BauFachForum

Betreff:	Ankündigung einer Schadensersatzklage	X
Unser Zeichen:	Putzer Richtlinie ./ Berger	
Erfüllungsort:	Pfullendorf	
Erfüllungsdatum:		
Ihr Zeichen vom:	2. Auflage, Ausgabe 2010	
Ortstermin vom:		
Aktenlage vom:		
Erstellt:	08.05.2013	10:42
Neuer Ausdruck:	11.01.2014	11:23

Betreff: Richtlinie >Anschlüsse an Fenster und Rollläden bei Putz, Wärmedämm-Verbundsystemen und Trockenbau 2. Auflage Ausgabe 2010 (in der Folge PR).

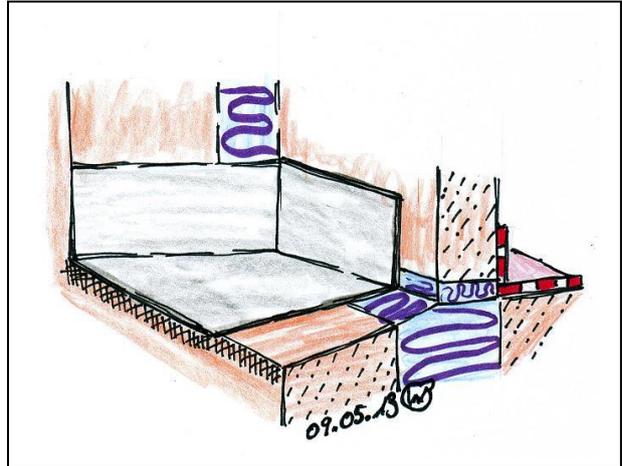
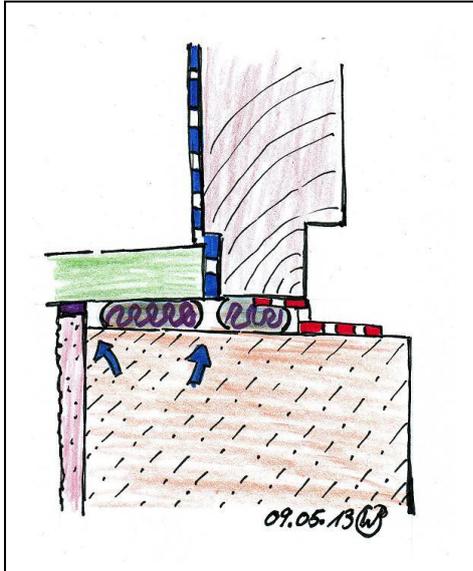
Schlägt man dann die *Seite 38* auf, wird diese vereinfachte Skizze eines Brüstungsanschlusses aufgezeigt.

Hier soll ein Trennstreifen, die Dichtheit herstellen. Im Vortext allerdings wird auf den LF verwiesen und dass dort eine wannenförmige Abdichtung eingebaut werden muss. Also warum werden diese Bauwerksabdichtungen in den Diagrammen dann nicht so wie im Leitfaden aufgezeigt abgebildet?

Hier erkennen wir einmal die Differenz von *Seite 38* der PR und der *Seite 137* des LF. Es müsste doch selbst jemandem, der am Schreibtisch sitzt und diese Richtlinie verfasst klar sein, dass unter einer Alu Fensterbank pro Nacht, Sommer wie Winter ca. $\frac{1}{4}$ Liter Wasser produziert wird. Wie soll denn ein seitlicher Anschluss ohne eine wannenförmige Auskleidung und ohne Dichtbahnen die bis über den Putz geführt wird, diese Belastung aushalten wenn der Putzer mit dem Putzanschluss eine wannenförmiges Wasserauffangbecken produziert? Noch besser wäre die Frage, was macht die PR eigentlich mit diesem Wasser, das dort nach vorne durch den Trennstreifen am Abfließen gehindert wird? In der Folge mal einige Schadensbilder einer solchen Konstruktion an einem neuen Holz-Haus nach 5 Jahren.

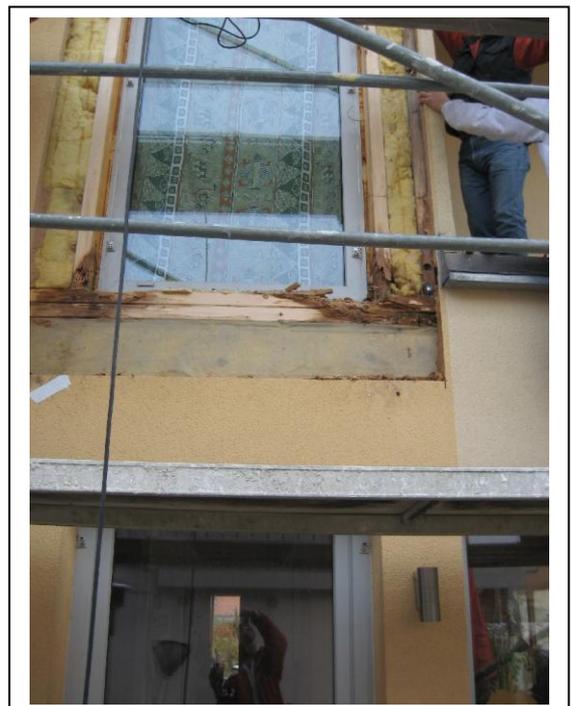
Rechts erkennt Ihr an einem Holzhaus, wie eine solche Konstruktion mit einem Quellband unter der Fensterbank und wohlmöglich noch mit einer Verfugung mit spritzbarem Dichtstoff (vergleiche Brüstungsanschluss Seite 68 der PR) nach 5 Jahren an einem Holzhaus mit Polystyrol-Dämmung die ein Putzer nach diesen PR aufgebracht hat, aussieht. Rechts erkennen wir den Gesamtschaden rund um das gesamte Haus. Und genauso in der Intension, wie dies der LF auf Seite 9 in der Wetterrose der Himmelsrichtungen aufzeigt.

Wie kann sich denn ein Fremdgewerk wie die Putzer anmaßen, mit einer APU-Leiste wie auf Seite 39 zu erkennen ist, auf der Putzebene eine Schlagregendichtheit herzustellen? Der LF zeigt doch ganz eindeutig auf, dass die Schlagregenebene des Fensterbauers auf der Rohbauebene liegen muss. Und nicht auf der Putzebene.

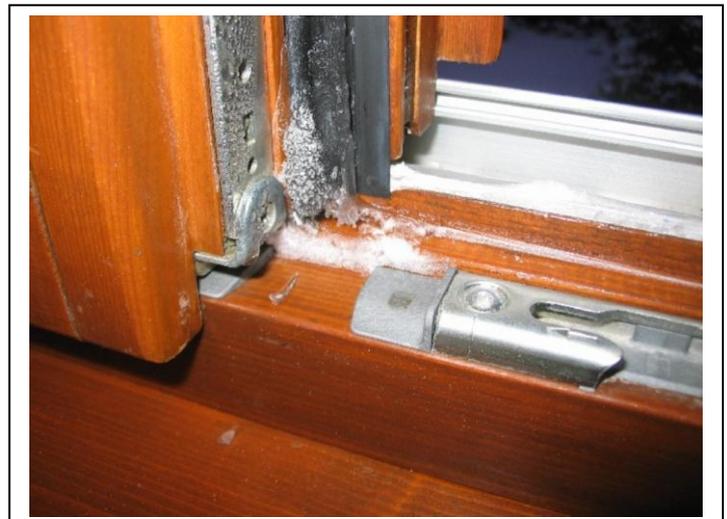
Im LF ist dies auf Seite 138 eindeutig beschrieben dass wenn der Handwerker erkennen muss, dass die Verklebung nicht funktioniert, hinter diese Leiste eine Membrane eingebaut werden muss. Es ist auch nicht verständlich, dass dort die *Abbildungen 6.17. 2 und 3* eingestellt wurden. Auch hier wird sich die Frage stellen, wenn die Verklebung an einem Holzfenster versagt so wie vor beschrieben, hier auch der LF bei Schäden mit in die Verantwortung genommen werden muss.

Links seht Ihr mal, was passiert, wenn wir wie auf Seite 39 der PR aufgezeigt unsere Ortschäume nicht auf der Rohbauebene vor Feuchtigkeit schützen. Bei einer

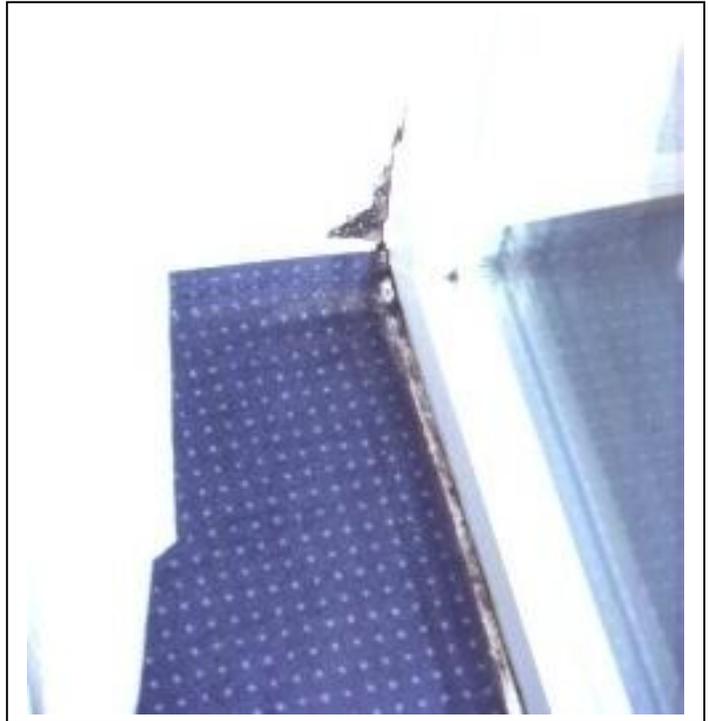
Gleiches sehen wir auf *Seite 73*. Auch diese Verjüngung zurückgeführt von einer 200 mm Außendämmung auf ca. 30 mm Leibungsdämmung ist nicht möglich ohne Schäden zu produzieren.

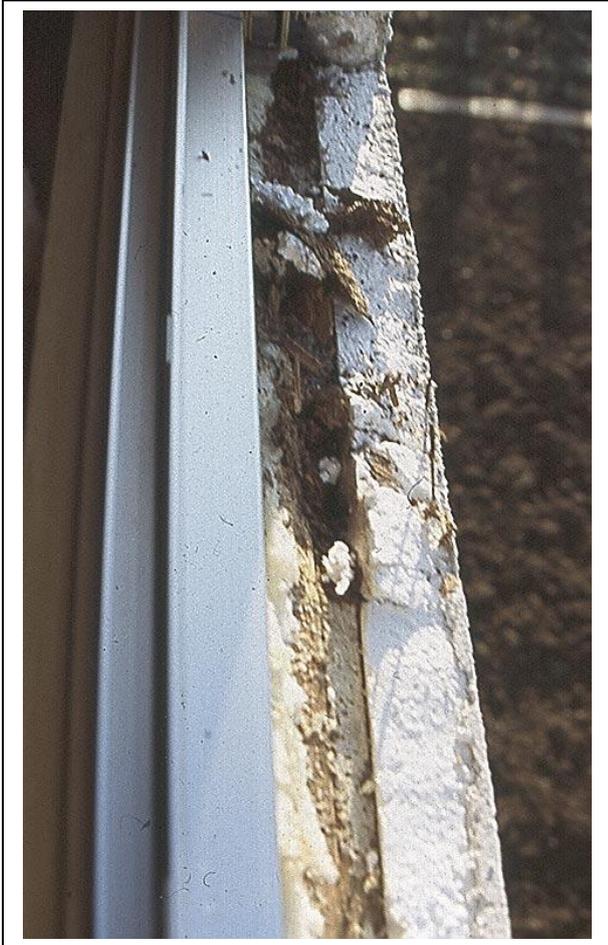
Links erkennen wir gerade die Einbauweise, die die PR auf Seite 73 vorgibt. 100 mm Wanddämmung aus Polystyrol und in der Laibung wird mit 15 – 30 mm verjüngt die Dämmung eingebracht. Rechts sehen wir nach dem ersten Winter die Schäden, deren Schäden dann der SV für den Fenstereinbau nach dem ersten Winter bearbeiten muss.

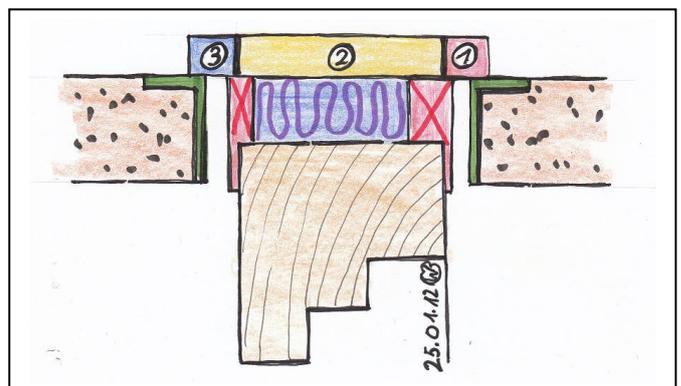
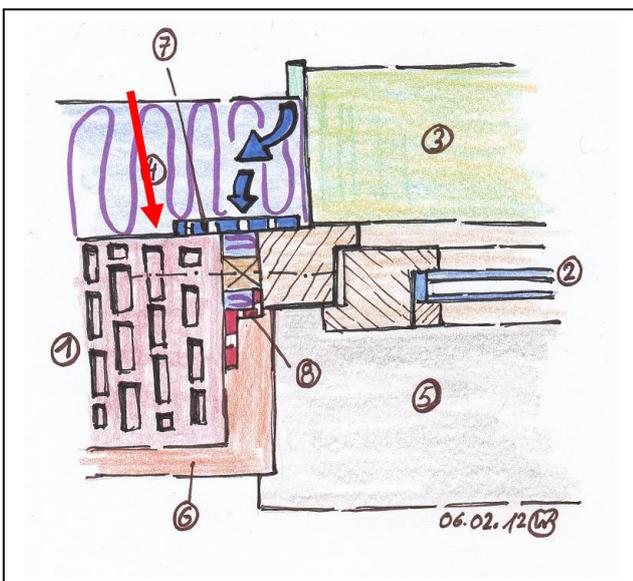
Man muss sich jetzt vorstellen, dass unsere Verbände und Lobbyisten in der Vertretung des Handwerks der Fensterbauer hingehen und für den Fensterbauer eine wesentlich verschärfte eigenständige Prüfnorm erzwingen und dann in dieser PR plötzlich wieder auf die Grundlagen der Putzer mit 75 Pa zurückgreifen.

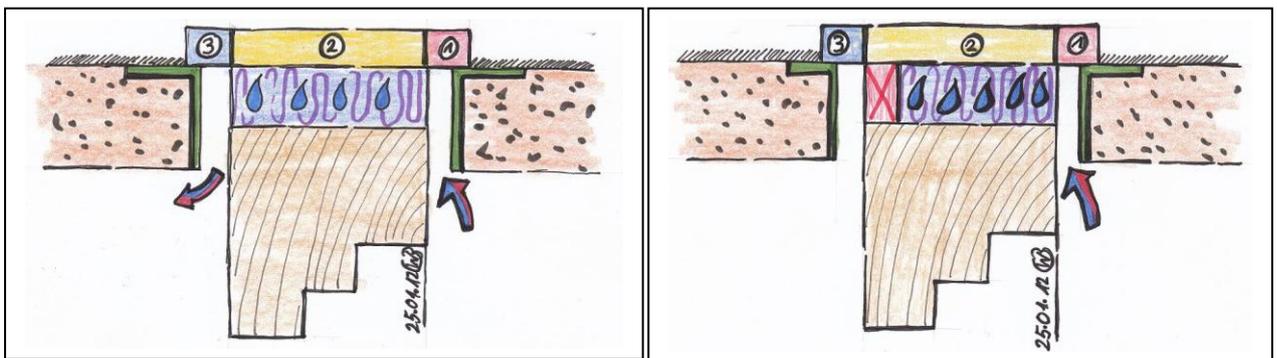
Man muss sich mal vorstellen, dass der LF gerade auf die Schäden hinweist, die dann in den RP als verpflichtende Vorgabe beschrieben werden. Wie soll hier denn noch ein SV einem Richter vortragen sollen, was richtig und falsch ist?

Die gesamten Ausführungen der PR zeigen ja gerade diese physikalische Fugenausgestaltung dar, die der Leitfaden als Schadensträchtig ansieht. Das Ganze würde nur so funktionieren, wie in den Wärmediagrammen des LF auf Seite 64 beispielsweise dargestellt und die Isothermenverläufe auf der Baustelle so verlaufen würden wie dort im Bild 4.13 beispielsweise aufgezeigt werden. Allerdings haben wir doch eine Lee und Luv Seite des Hauses in dem mit der gleichen Einbausituation täglich und stündlich andere negative Isothermenverläufe zu rechnen ist.

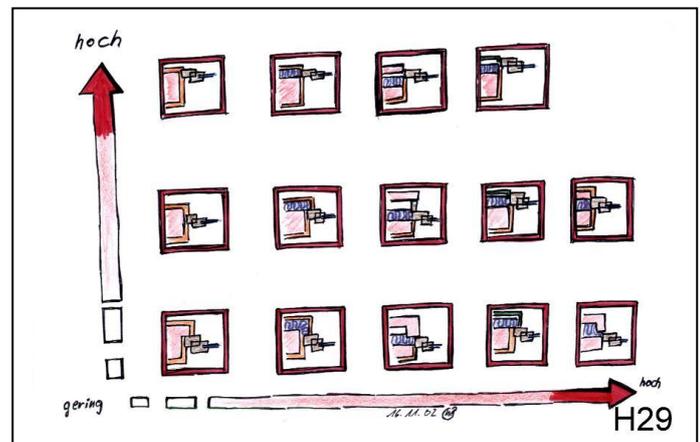
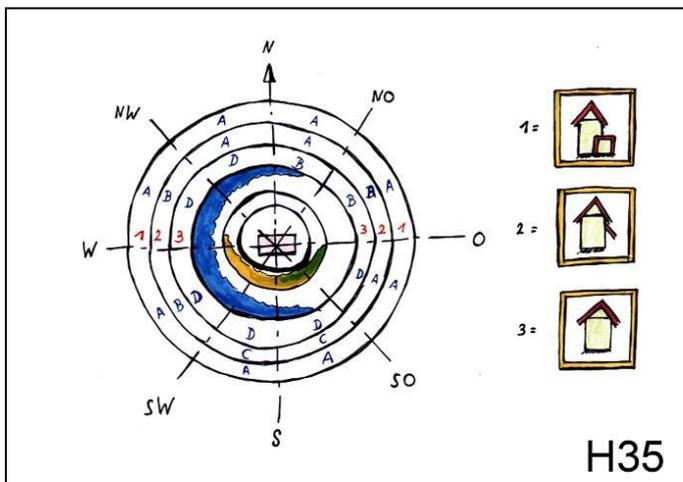
Links erkennen wir ja gerade, weshalb der LF diese Windrose der Himmelsrichtungen verankert hat. Gerade deshalb, weil damit an den Gebäudeseiten unterschiedliche Isothermenverläufe zu erwarten sind. Daher kann doch nicht aus einer halblebigen Abhandlung einer PR lediglich Halbwissen der Fensteranschlussfuge an die Putzer angetragen werden.

Rechts sehen wir jetzt noch aus dem LF, wie mit der Verlagerung der Fenster auch die Erhöhung der Ansprüche vorgenommen werden müssen. Betrachtet man hier jetzt auf Seite 59 der PR die Abbildung, ist doch gar nicht gewährleistet, dass Feuchtigkeit aus dem Baugrund die Anschlussfuge des Fugendämmstoffes angreift.

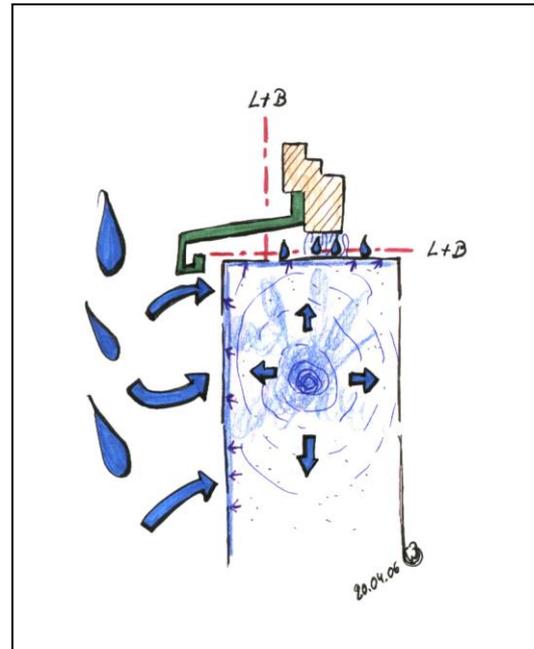
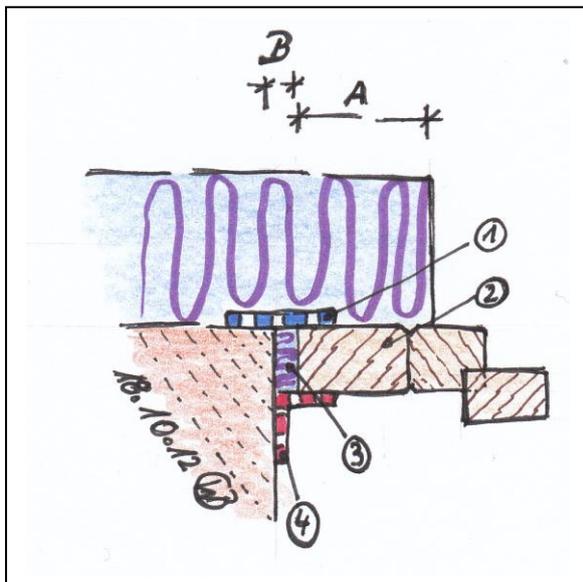
Links sehen wir jetzt, gerade den Anschluss von der PR, auf Seite 41 beispielsweise, wie diese vom LF verlangt wird. So kann der Dämmanschluss ja gehen. Aber, warum wird dann auf Seite 64 im Brüstungsbereich gerade auf diese funktionierende Maßnahme verzichtet? Es kann doch nicht nur angehen, dass da die PR vorgibt, dass der Putzer lediglich eine Dämmplatte vor ein solches Fenster geknallt werden kann und ein Quellband aufquellend auf einen Dämmstoff die Dichtheit bringen kann. Rechts sehen wir jetzt einen Anschluss eines Fensters auf Beton. Beton wird heute in der Güteklasse WU-Beton hergestellt, der 5 Jahre lang Restfeuchte abgibt. Hier sind wir im Fensterbau dafür verantwortlich hier auch vor dem Einbau der Anschlussfuge eine Horizontale und Vertikale Abdichtung eingebracht wird. Denn das gibt der LF auf Seite 47 unter 4.2.1.2 *Feuchte* eindeutig vor. Dabei dann die Diagramme auf Seite 48. Da kann doch nicht ein völlig fremder Verband des Fenstereinbaus kommen und Richtlinien aus Halbwissen erstellen und unsere Fachverbände vom Fenstereinbau die noch nie ein Fenster eingebaut haben und Schäden auf den Baustellen gesehen haben fertigen dann am Schreibtisch eine Schadensträchtige Richtlinie, die ja mit der Fachrichtlinie der Fensterbauer gar nicht übereinstimmt.

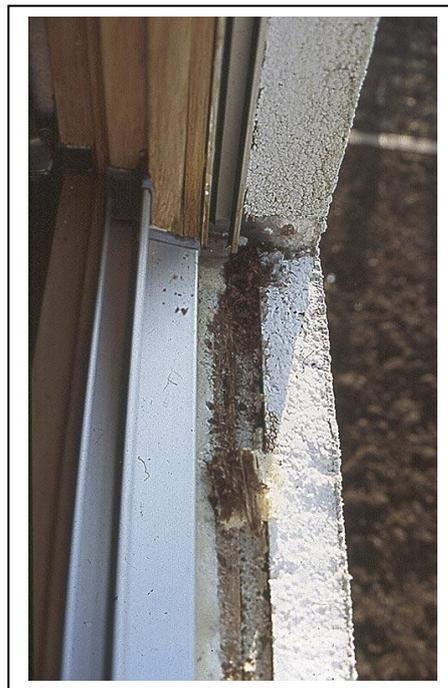
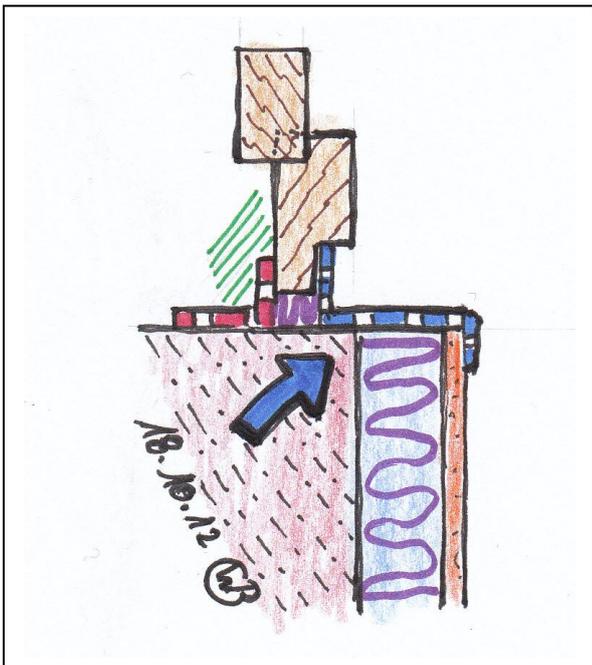
Gehen wir nochmals zurück zum Diagramm auf Seite 76 aus der PR und schauen uns dort den Brüstungsanschluss mit der Dämmung an, erkennen wir gerade die Situation vom linken Bild hier. Alle Fachleute wissen, dass eine solcher fehlerhafter Dämmanschluss unweigerlich zu einer hohen Wärmeausleitung am blauen Pfeil führen wird. Das Bild rechts zeigt unweigerlich in der Realität nach 3 Jahren an einem Holzhaus den Schaden.
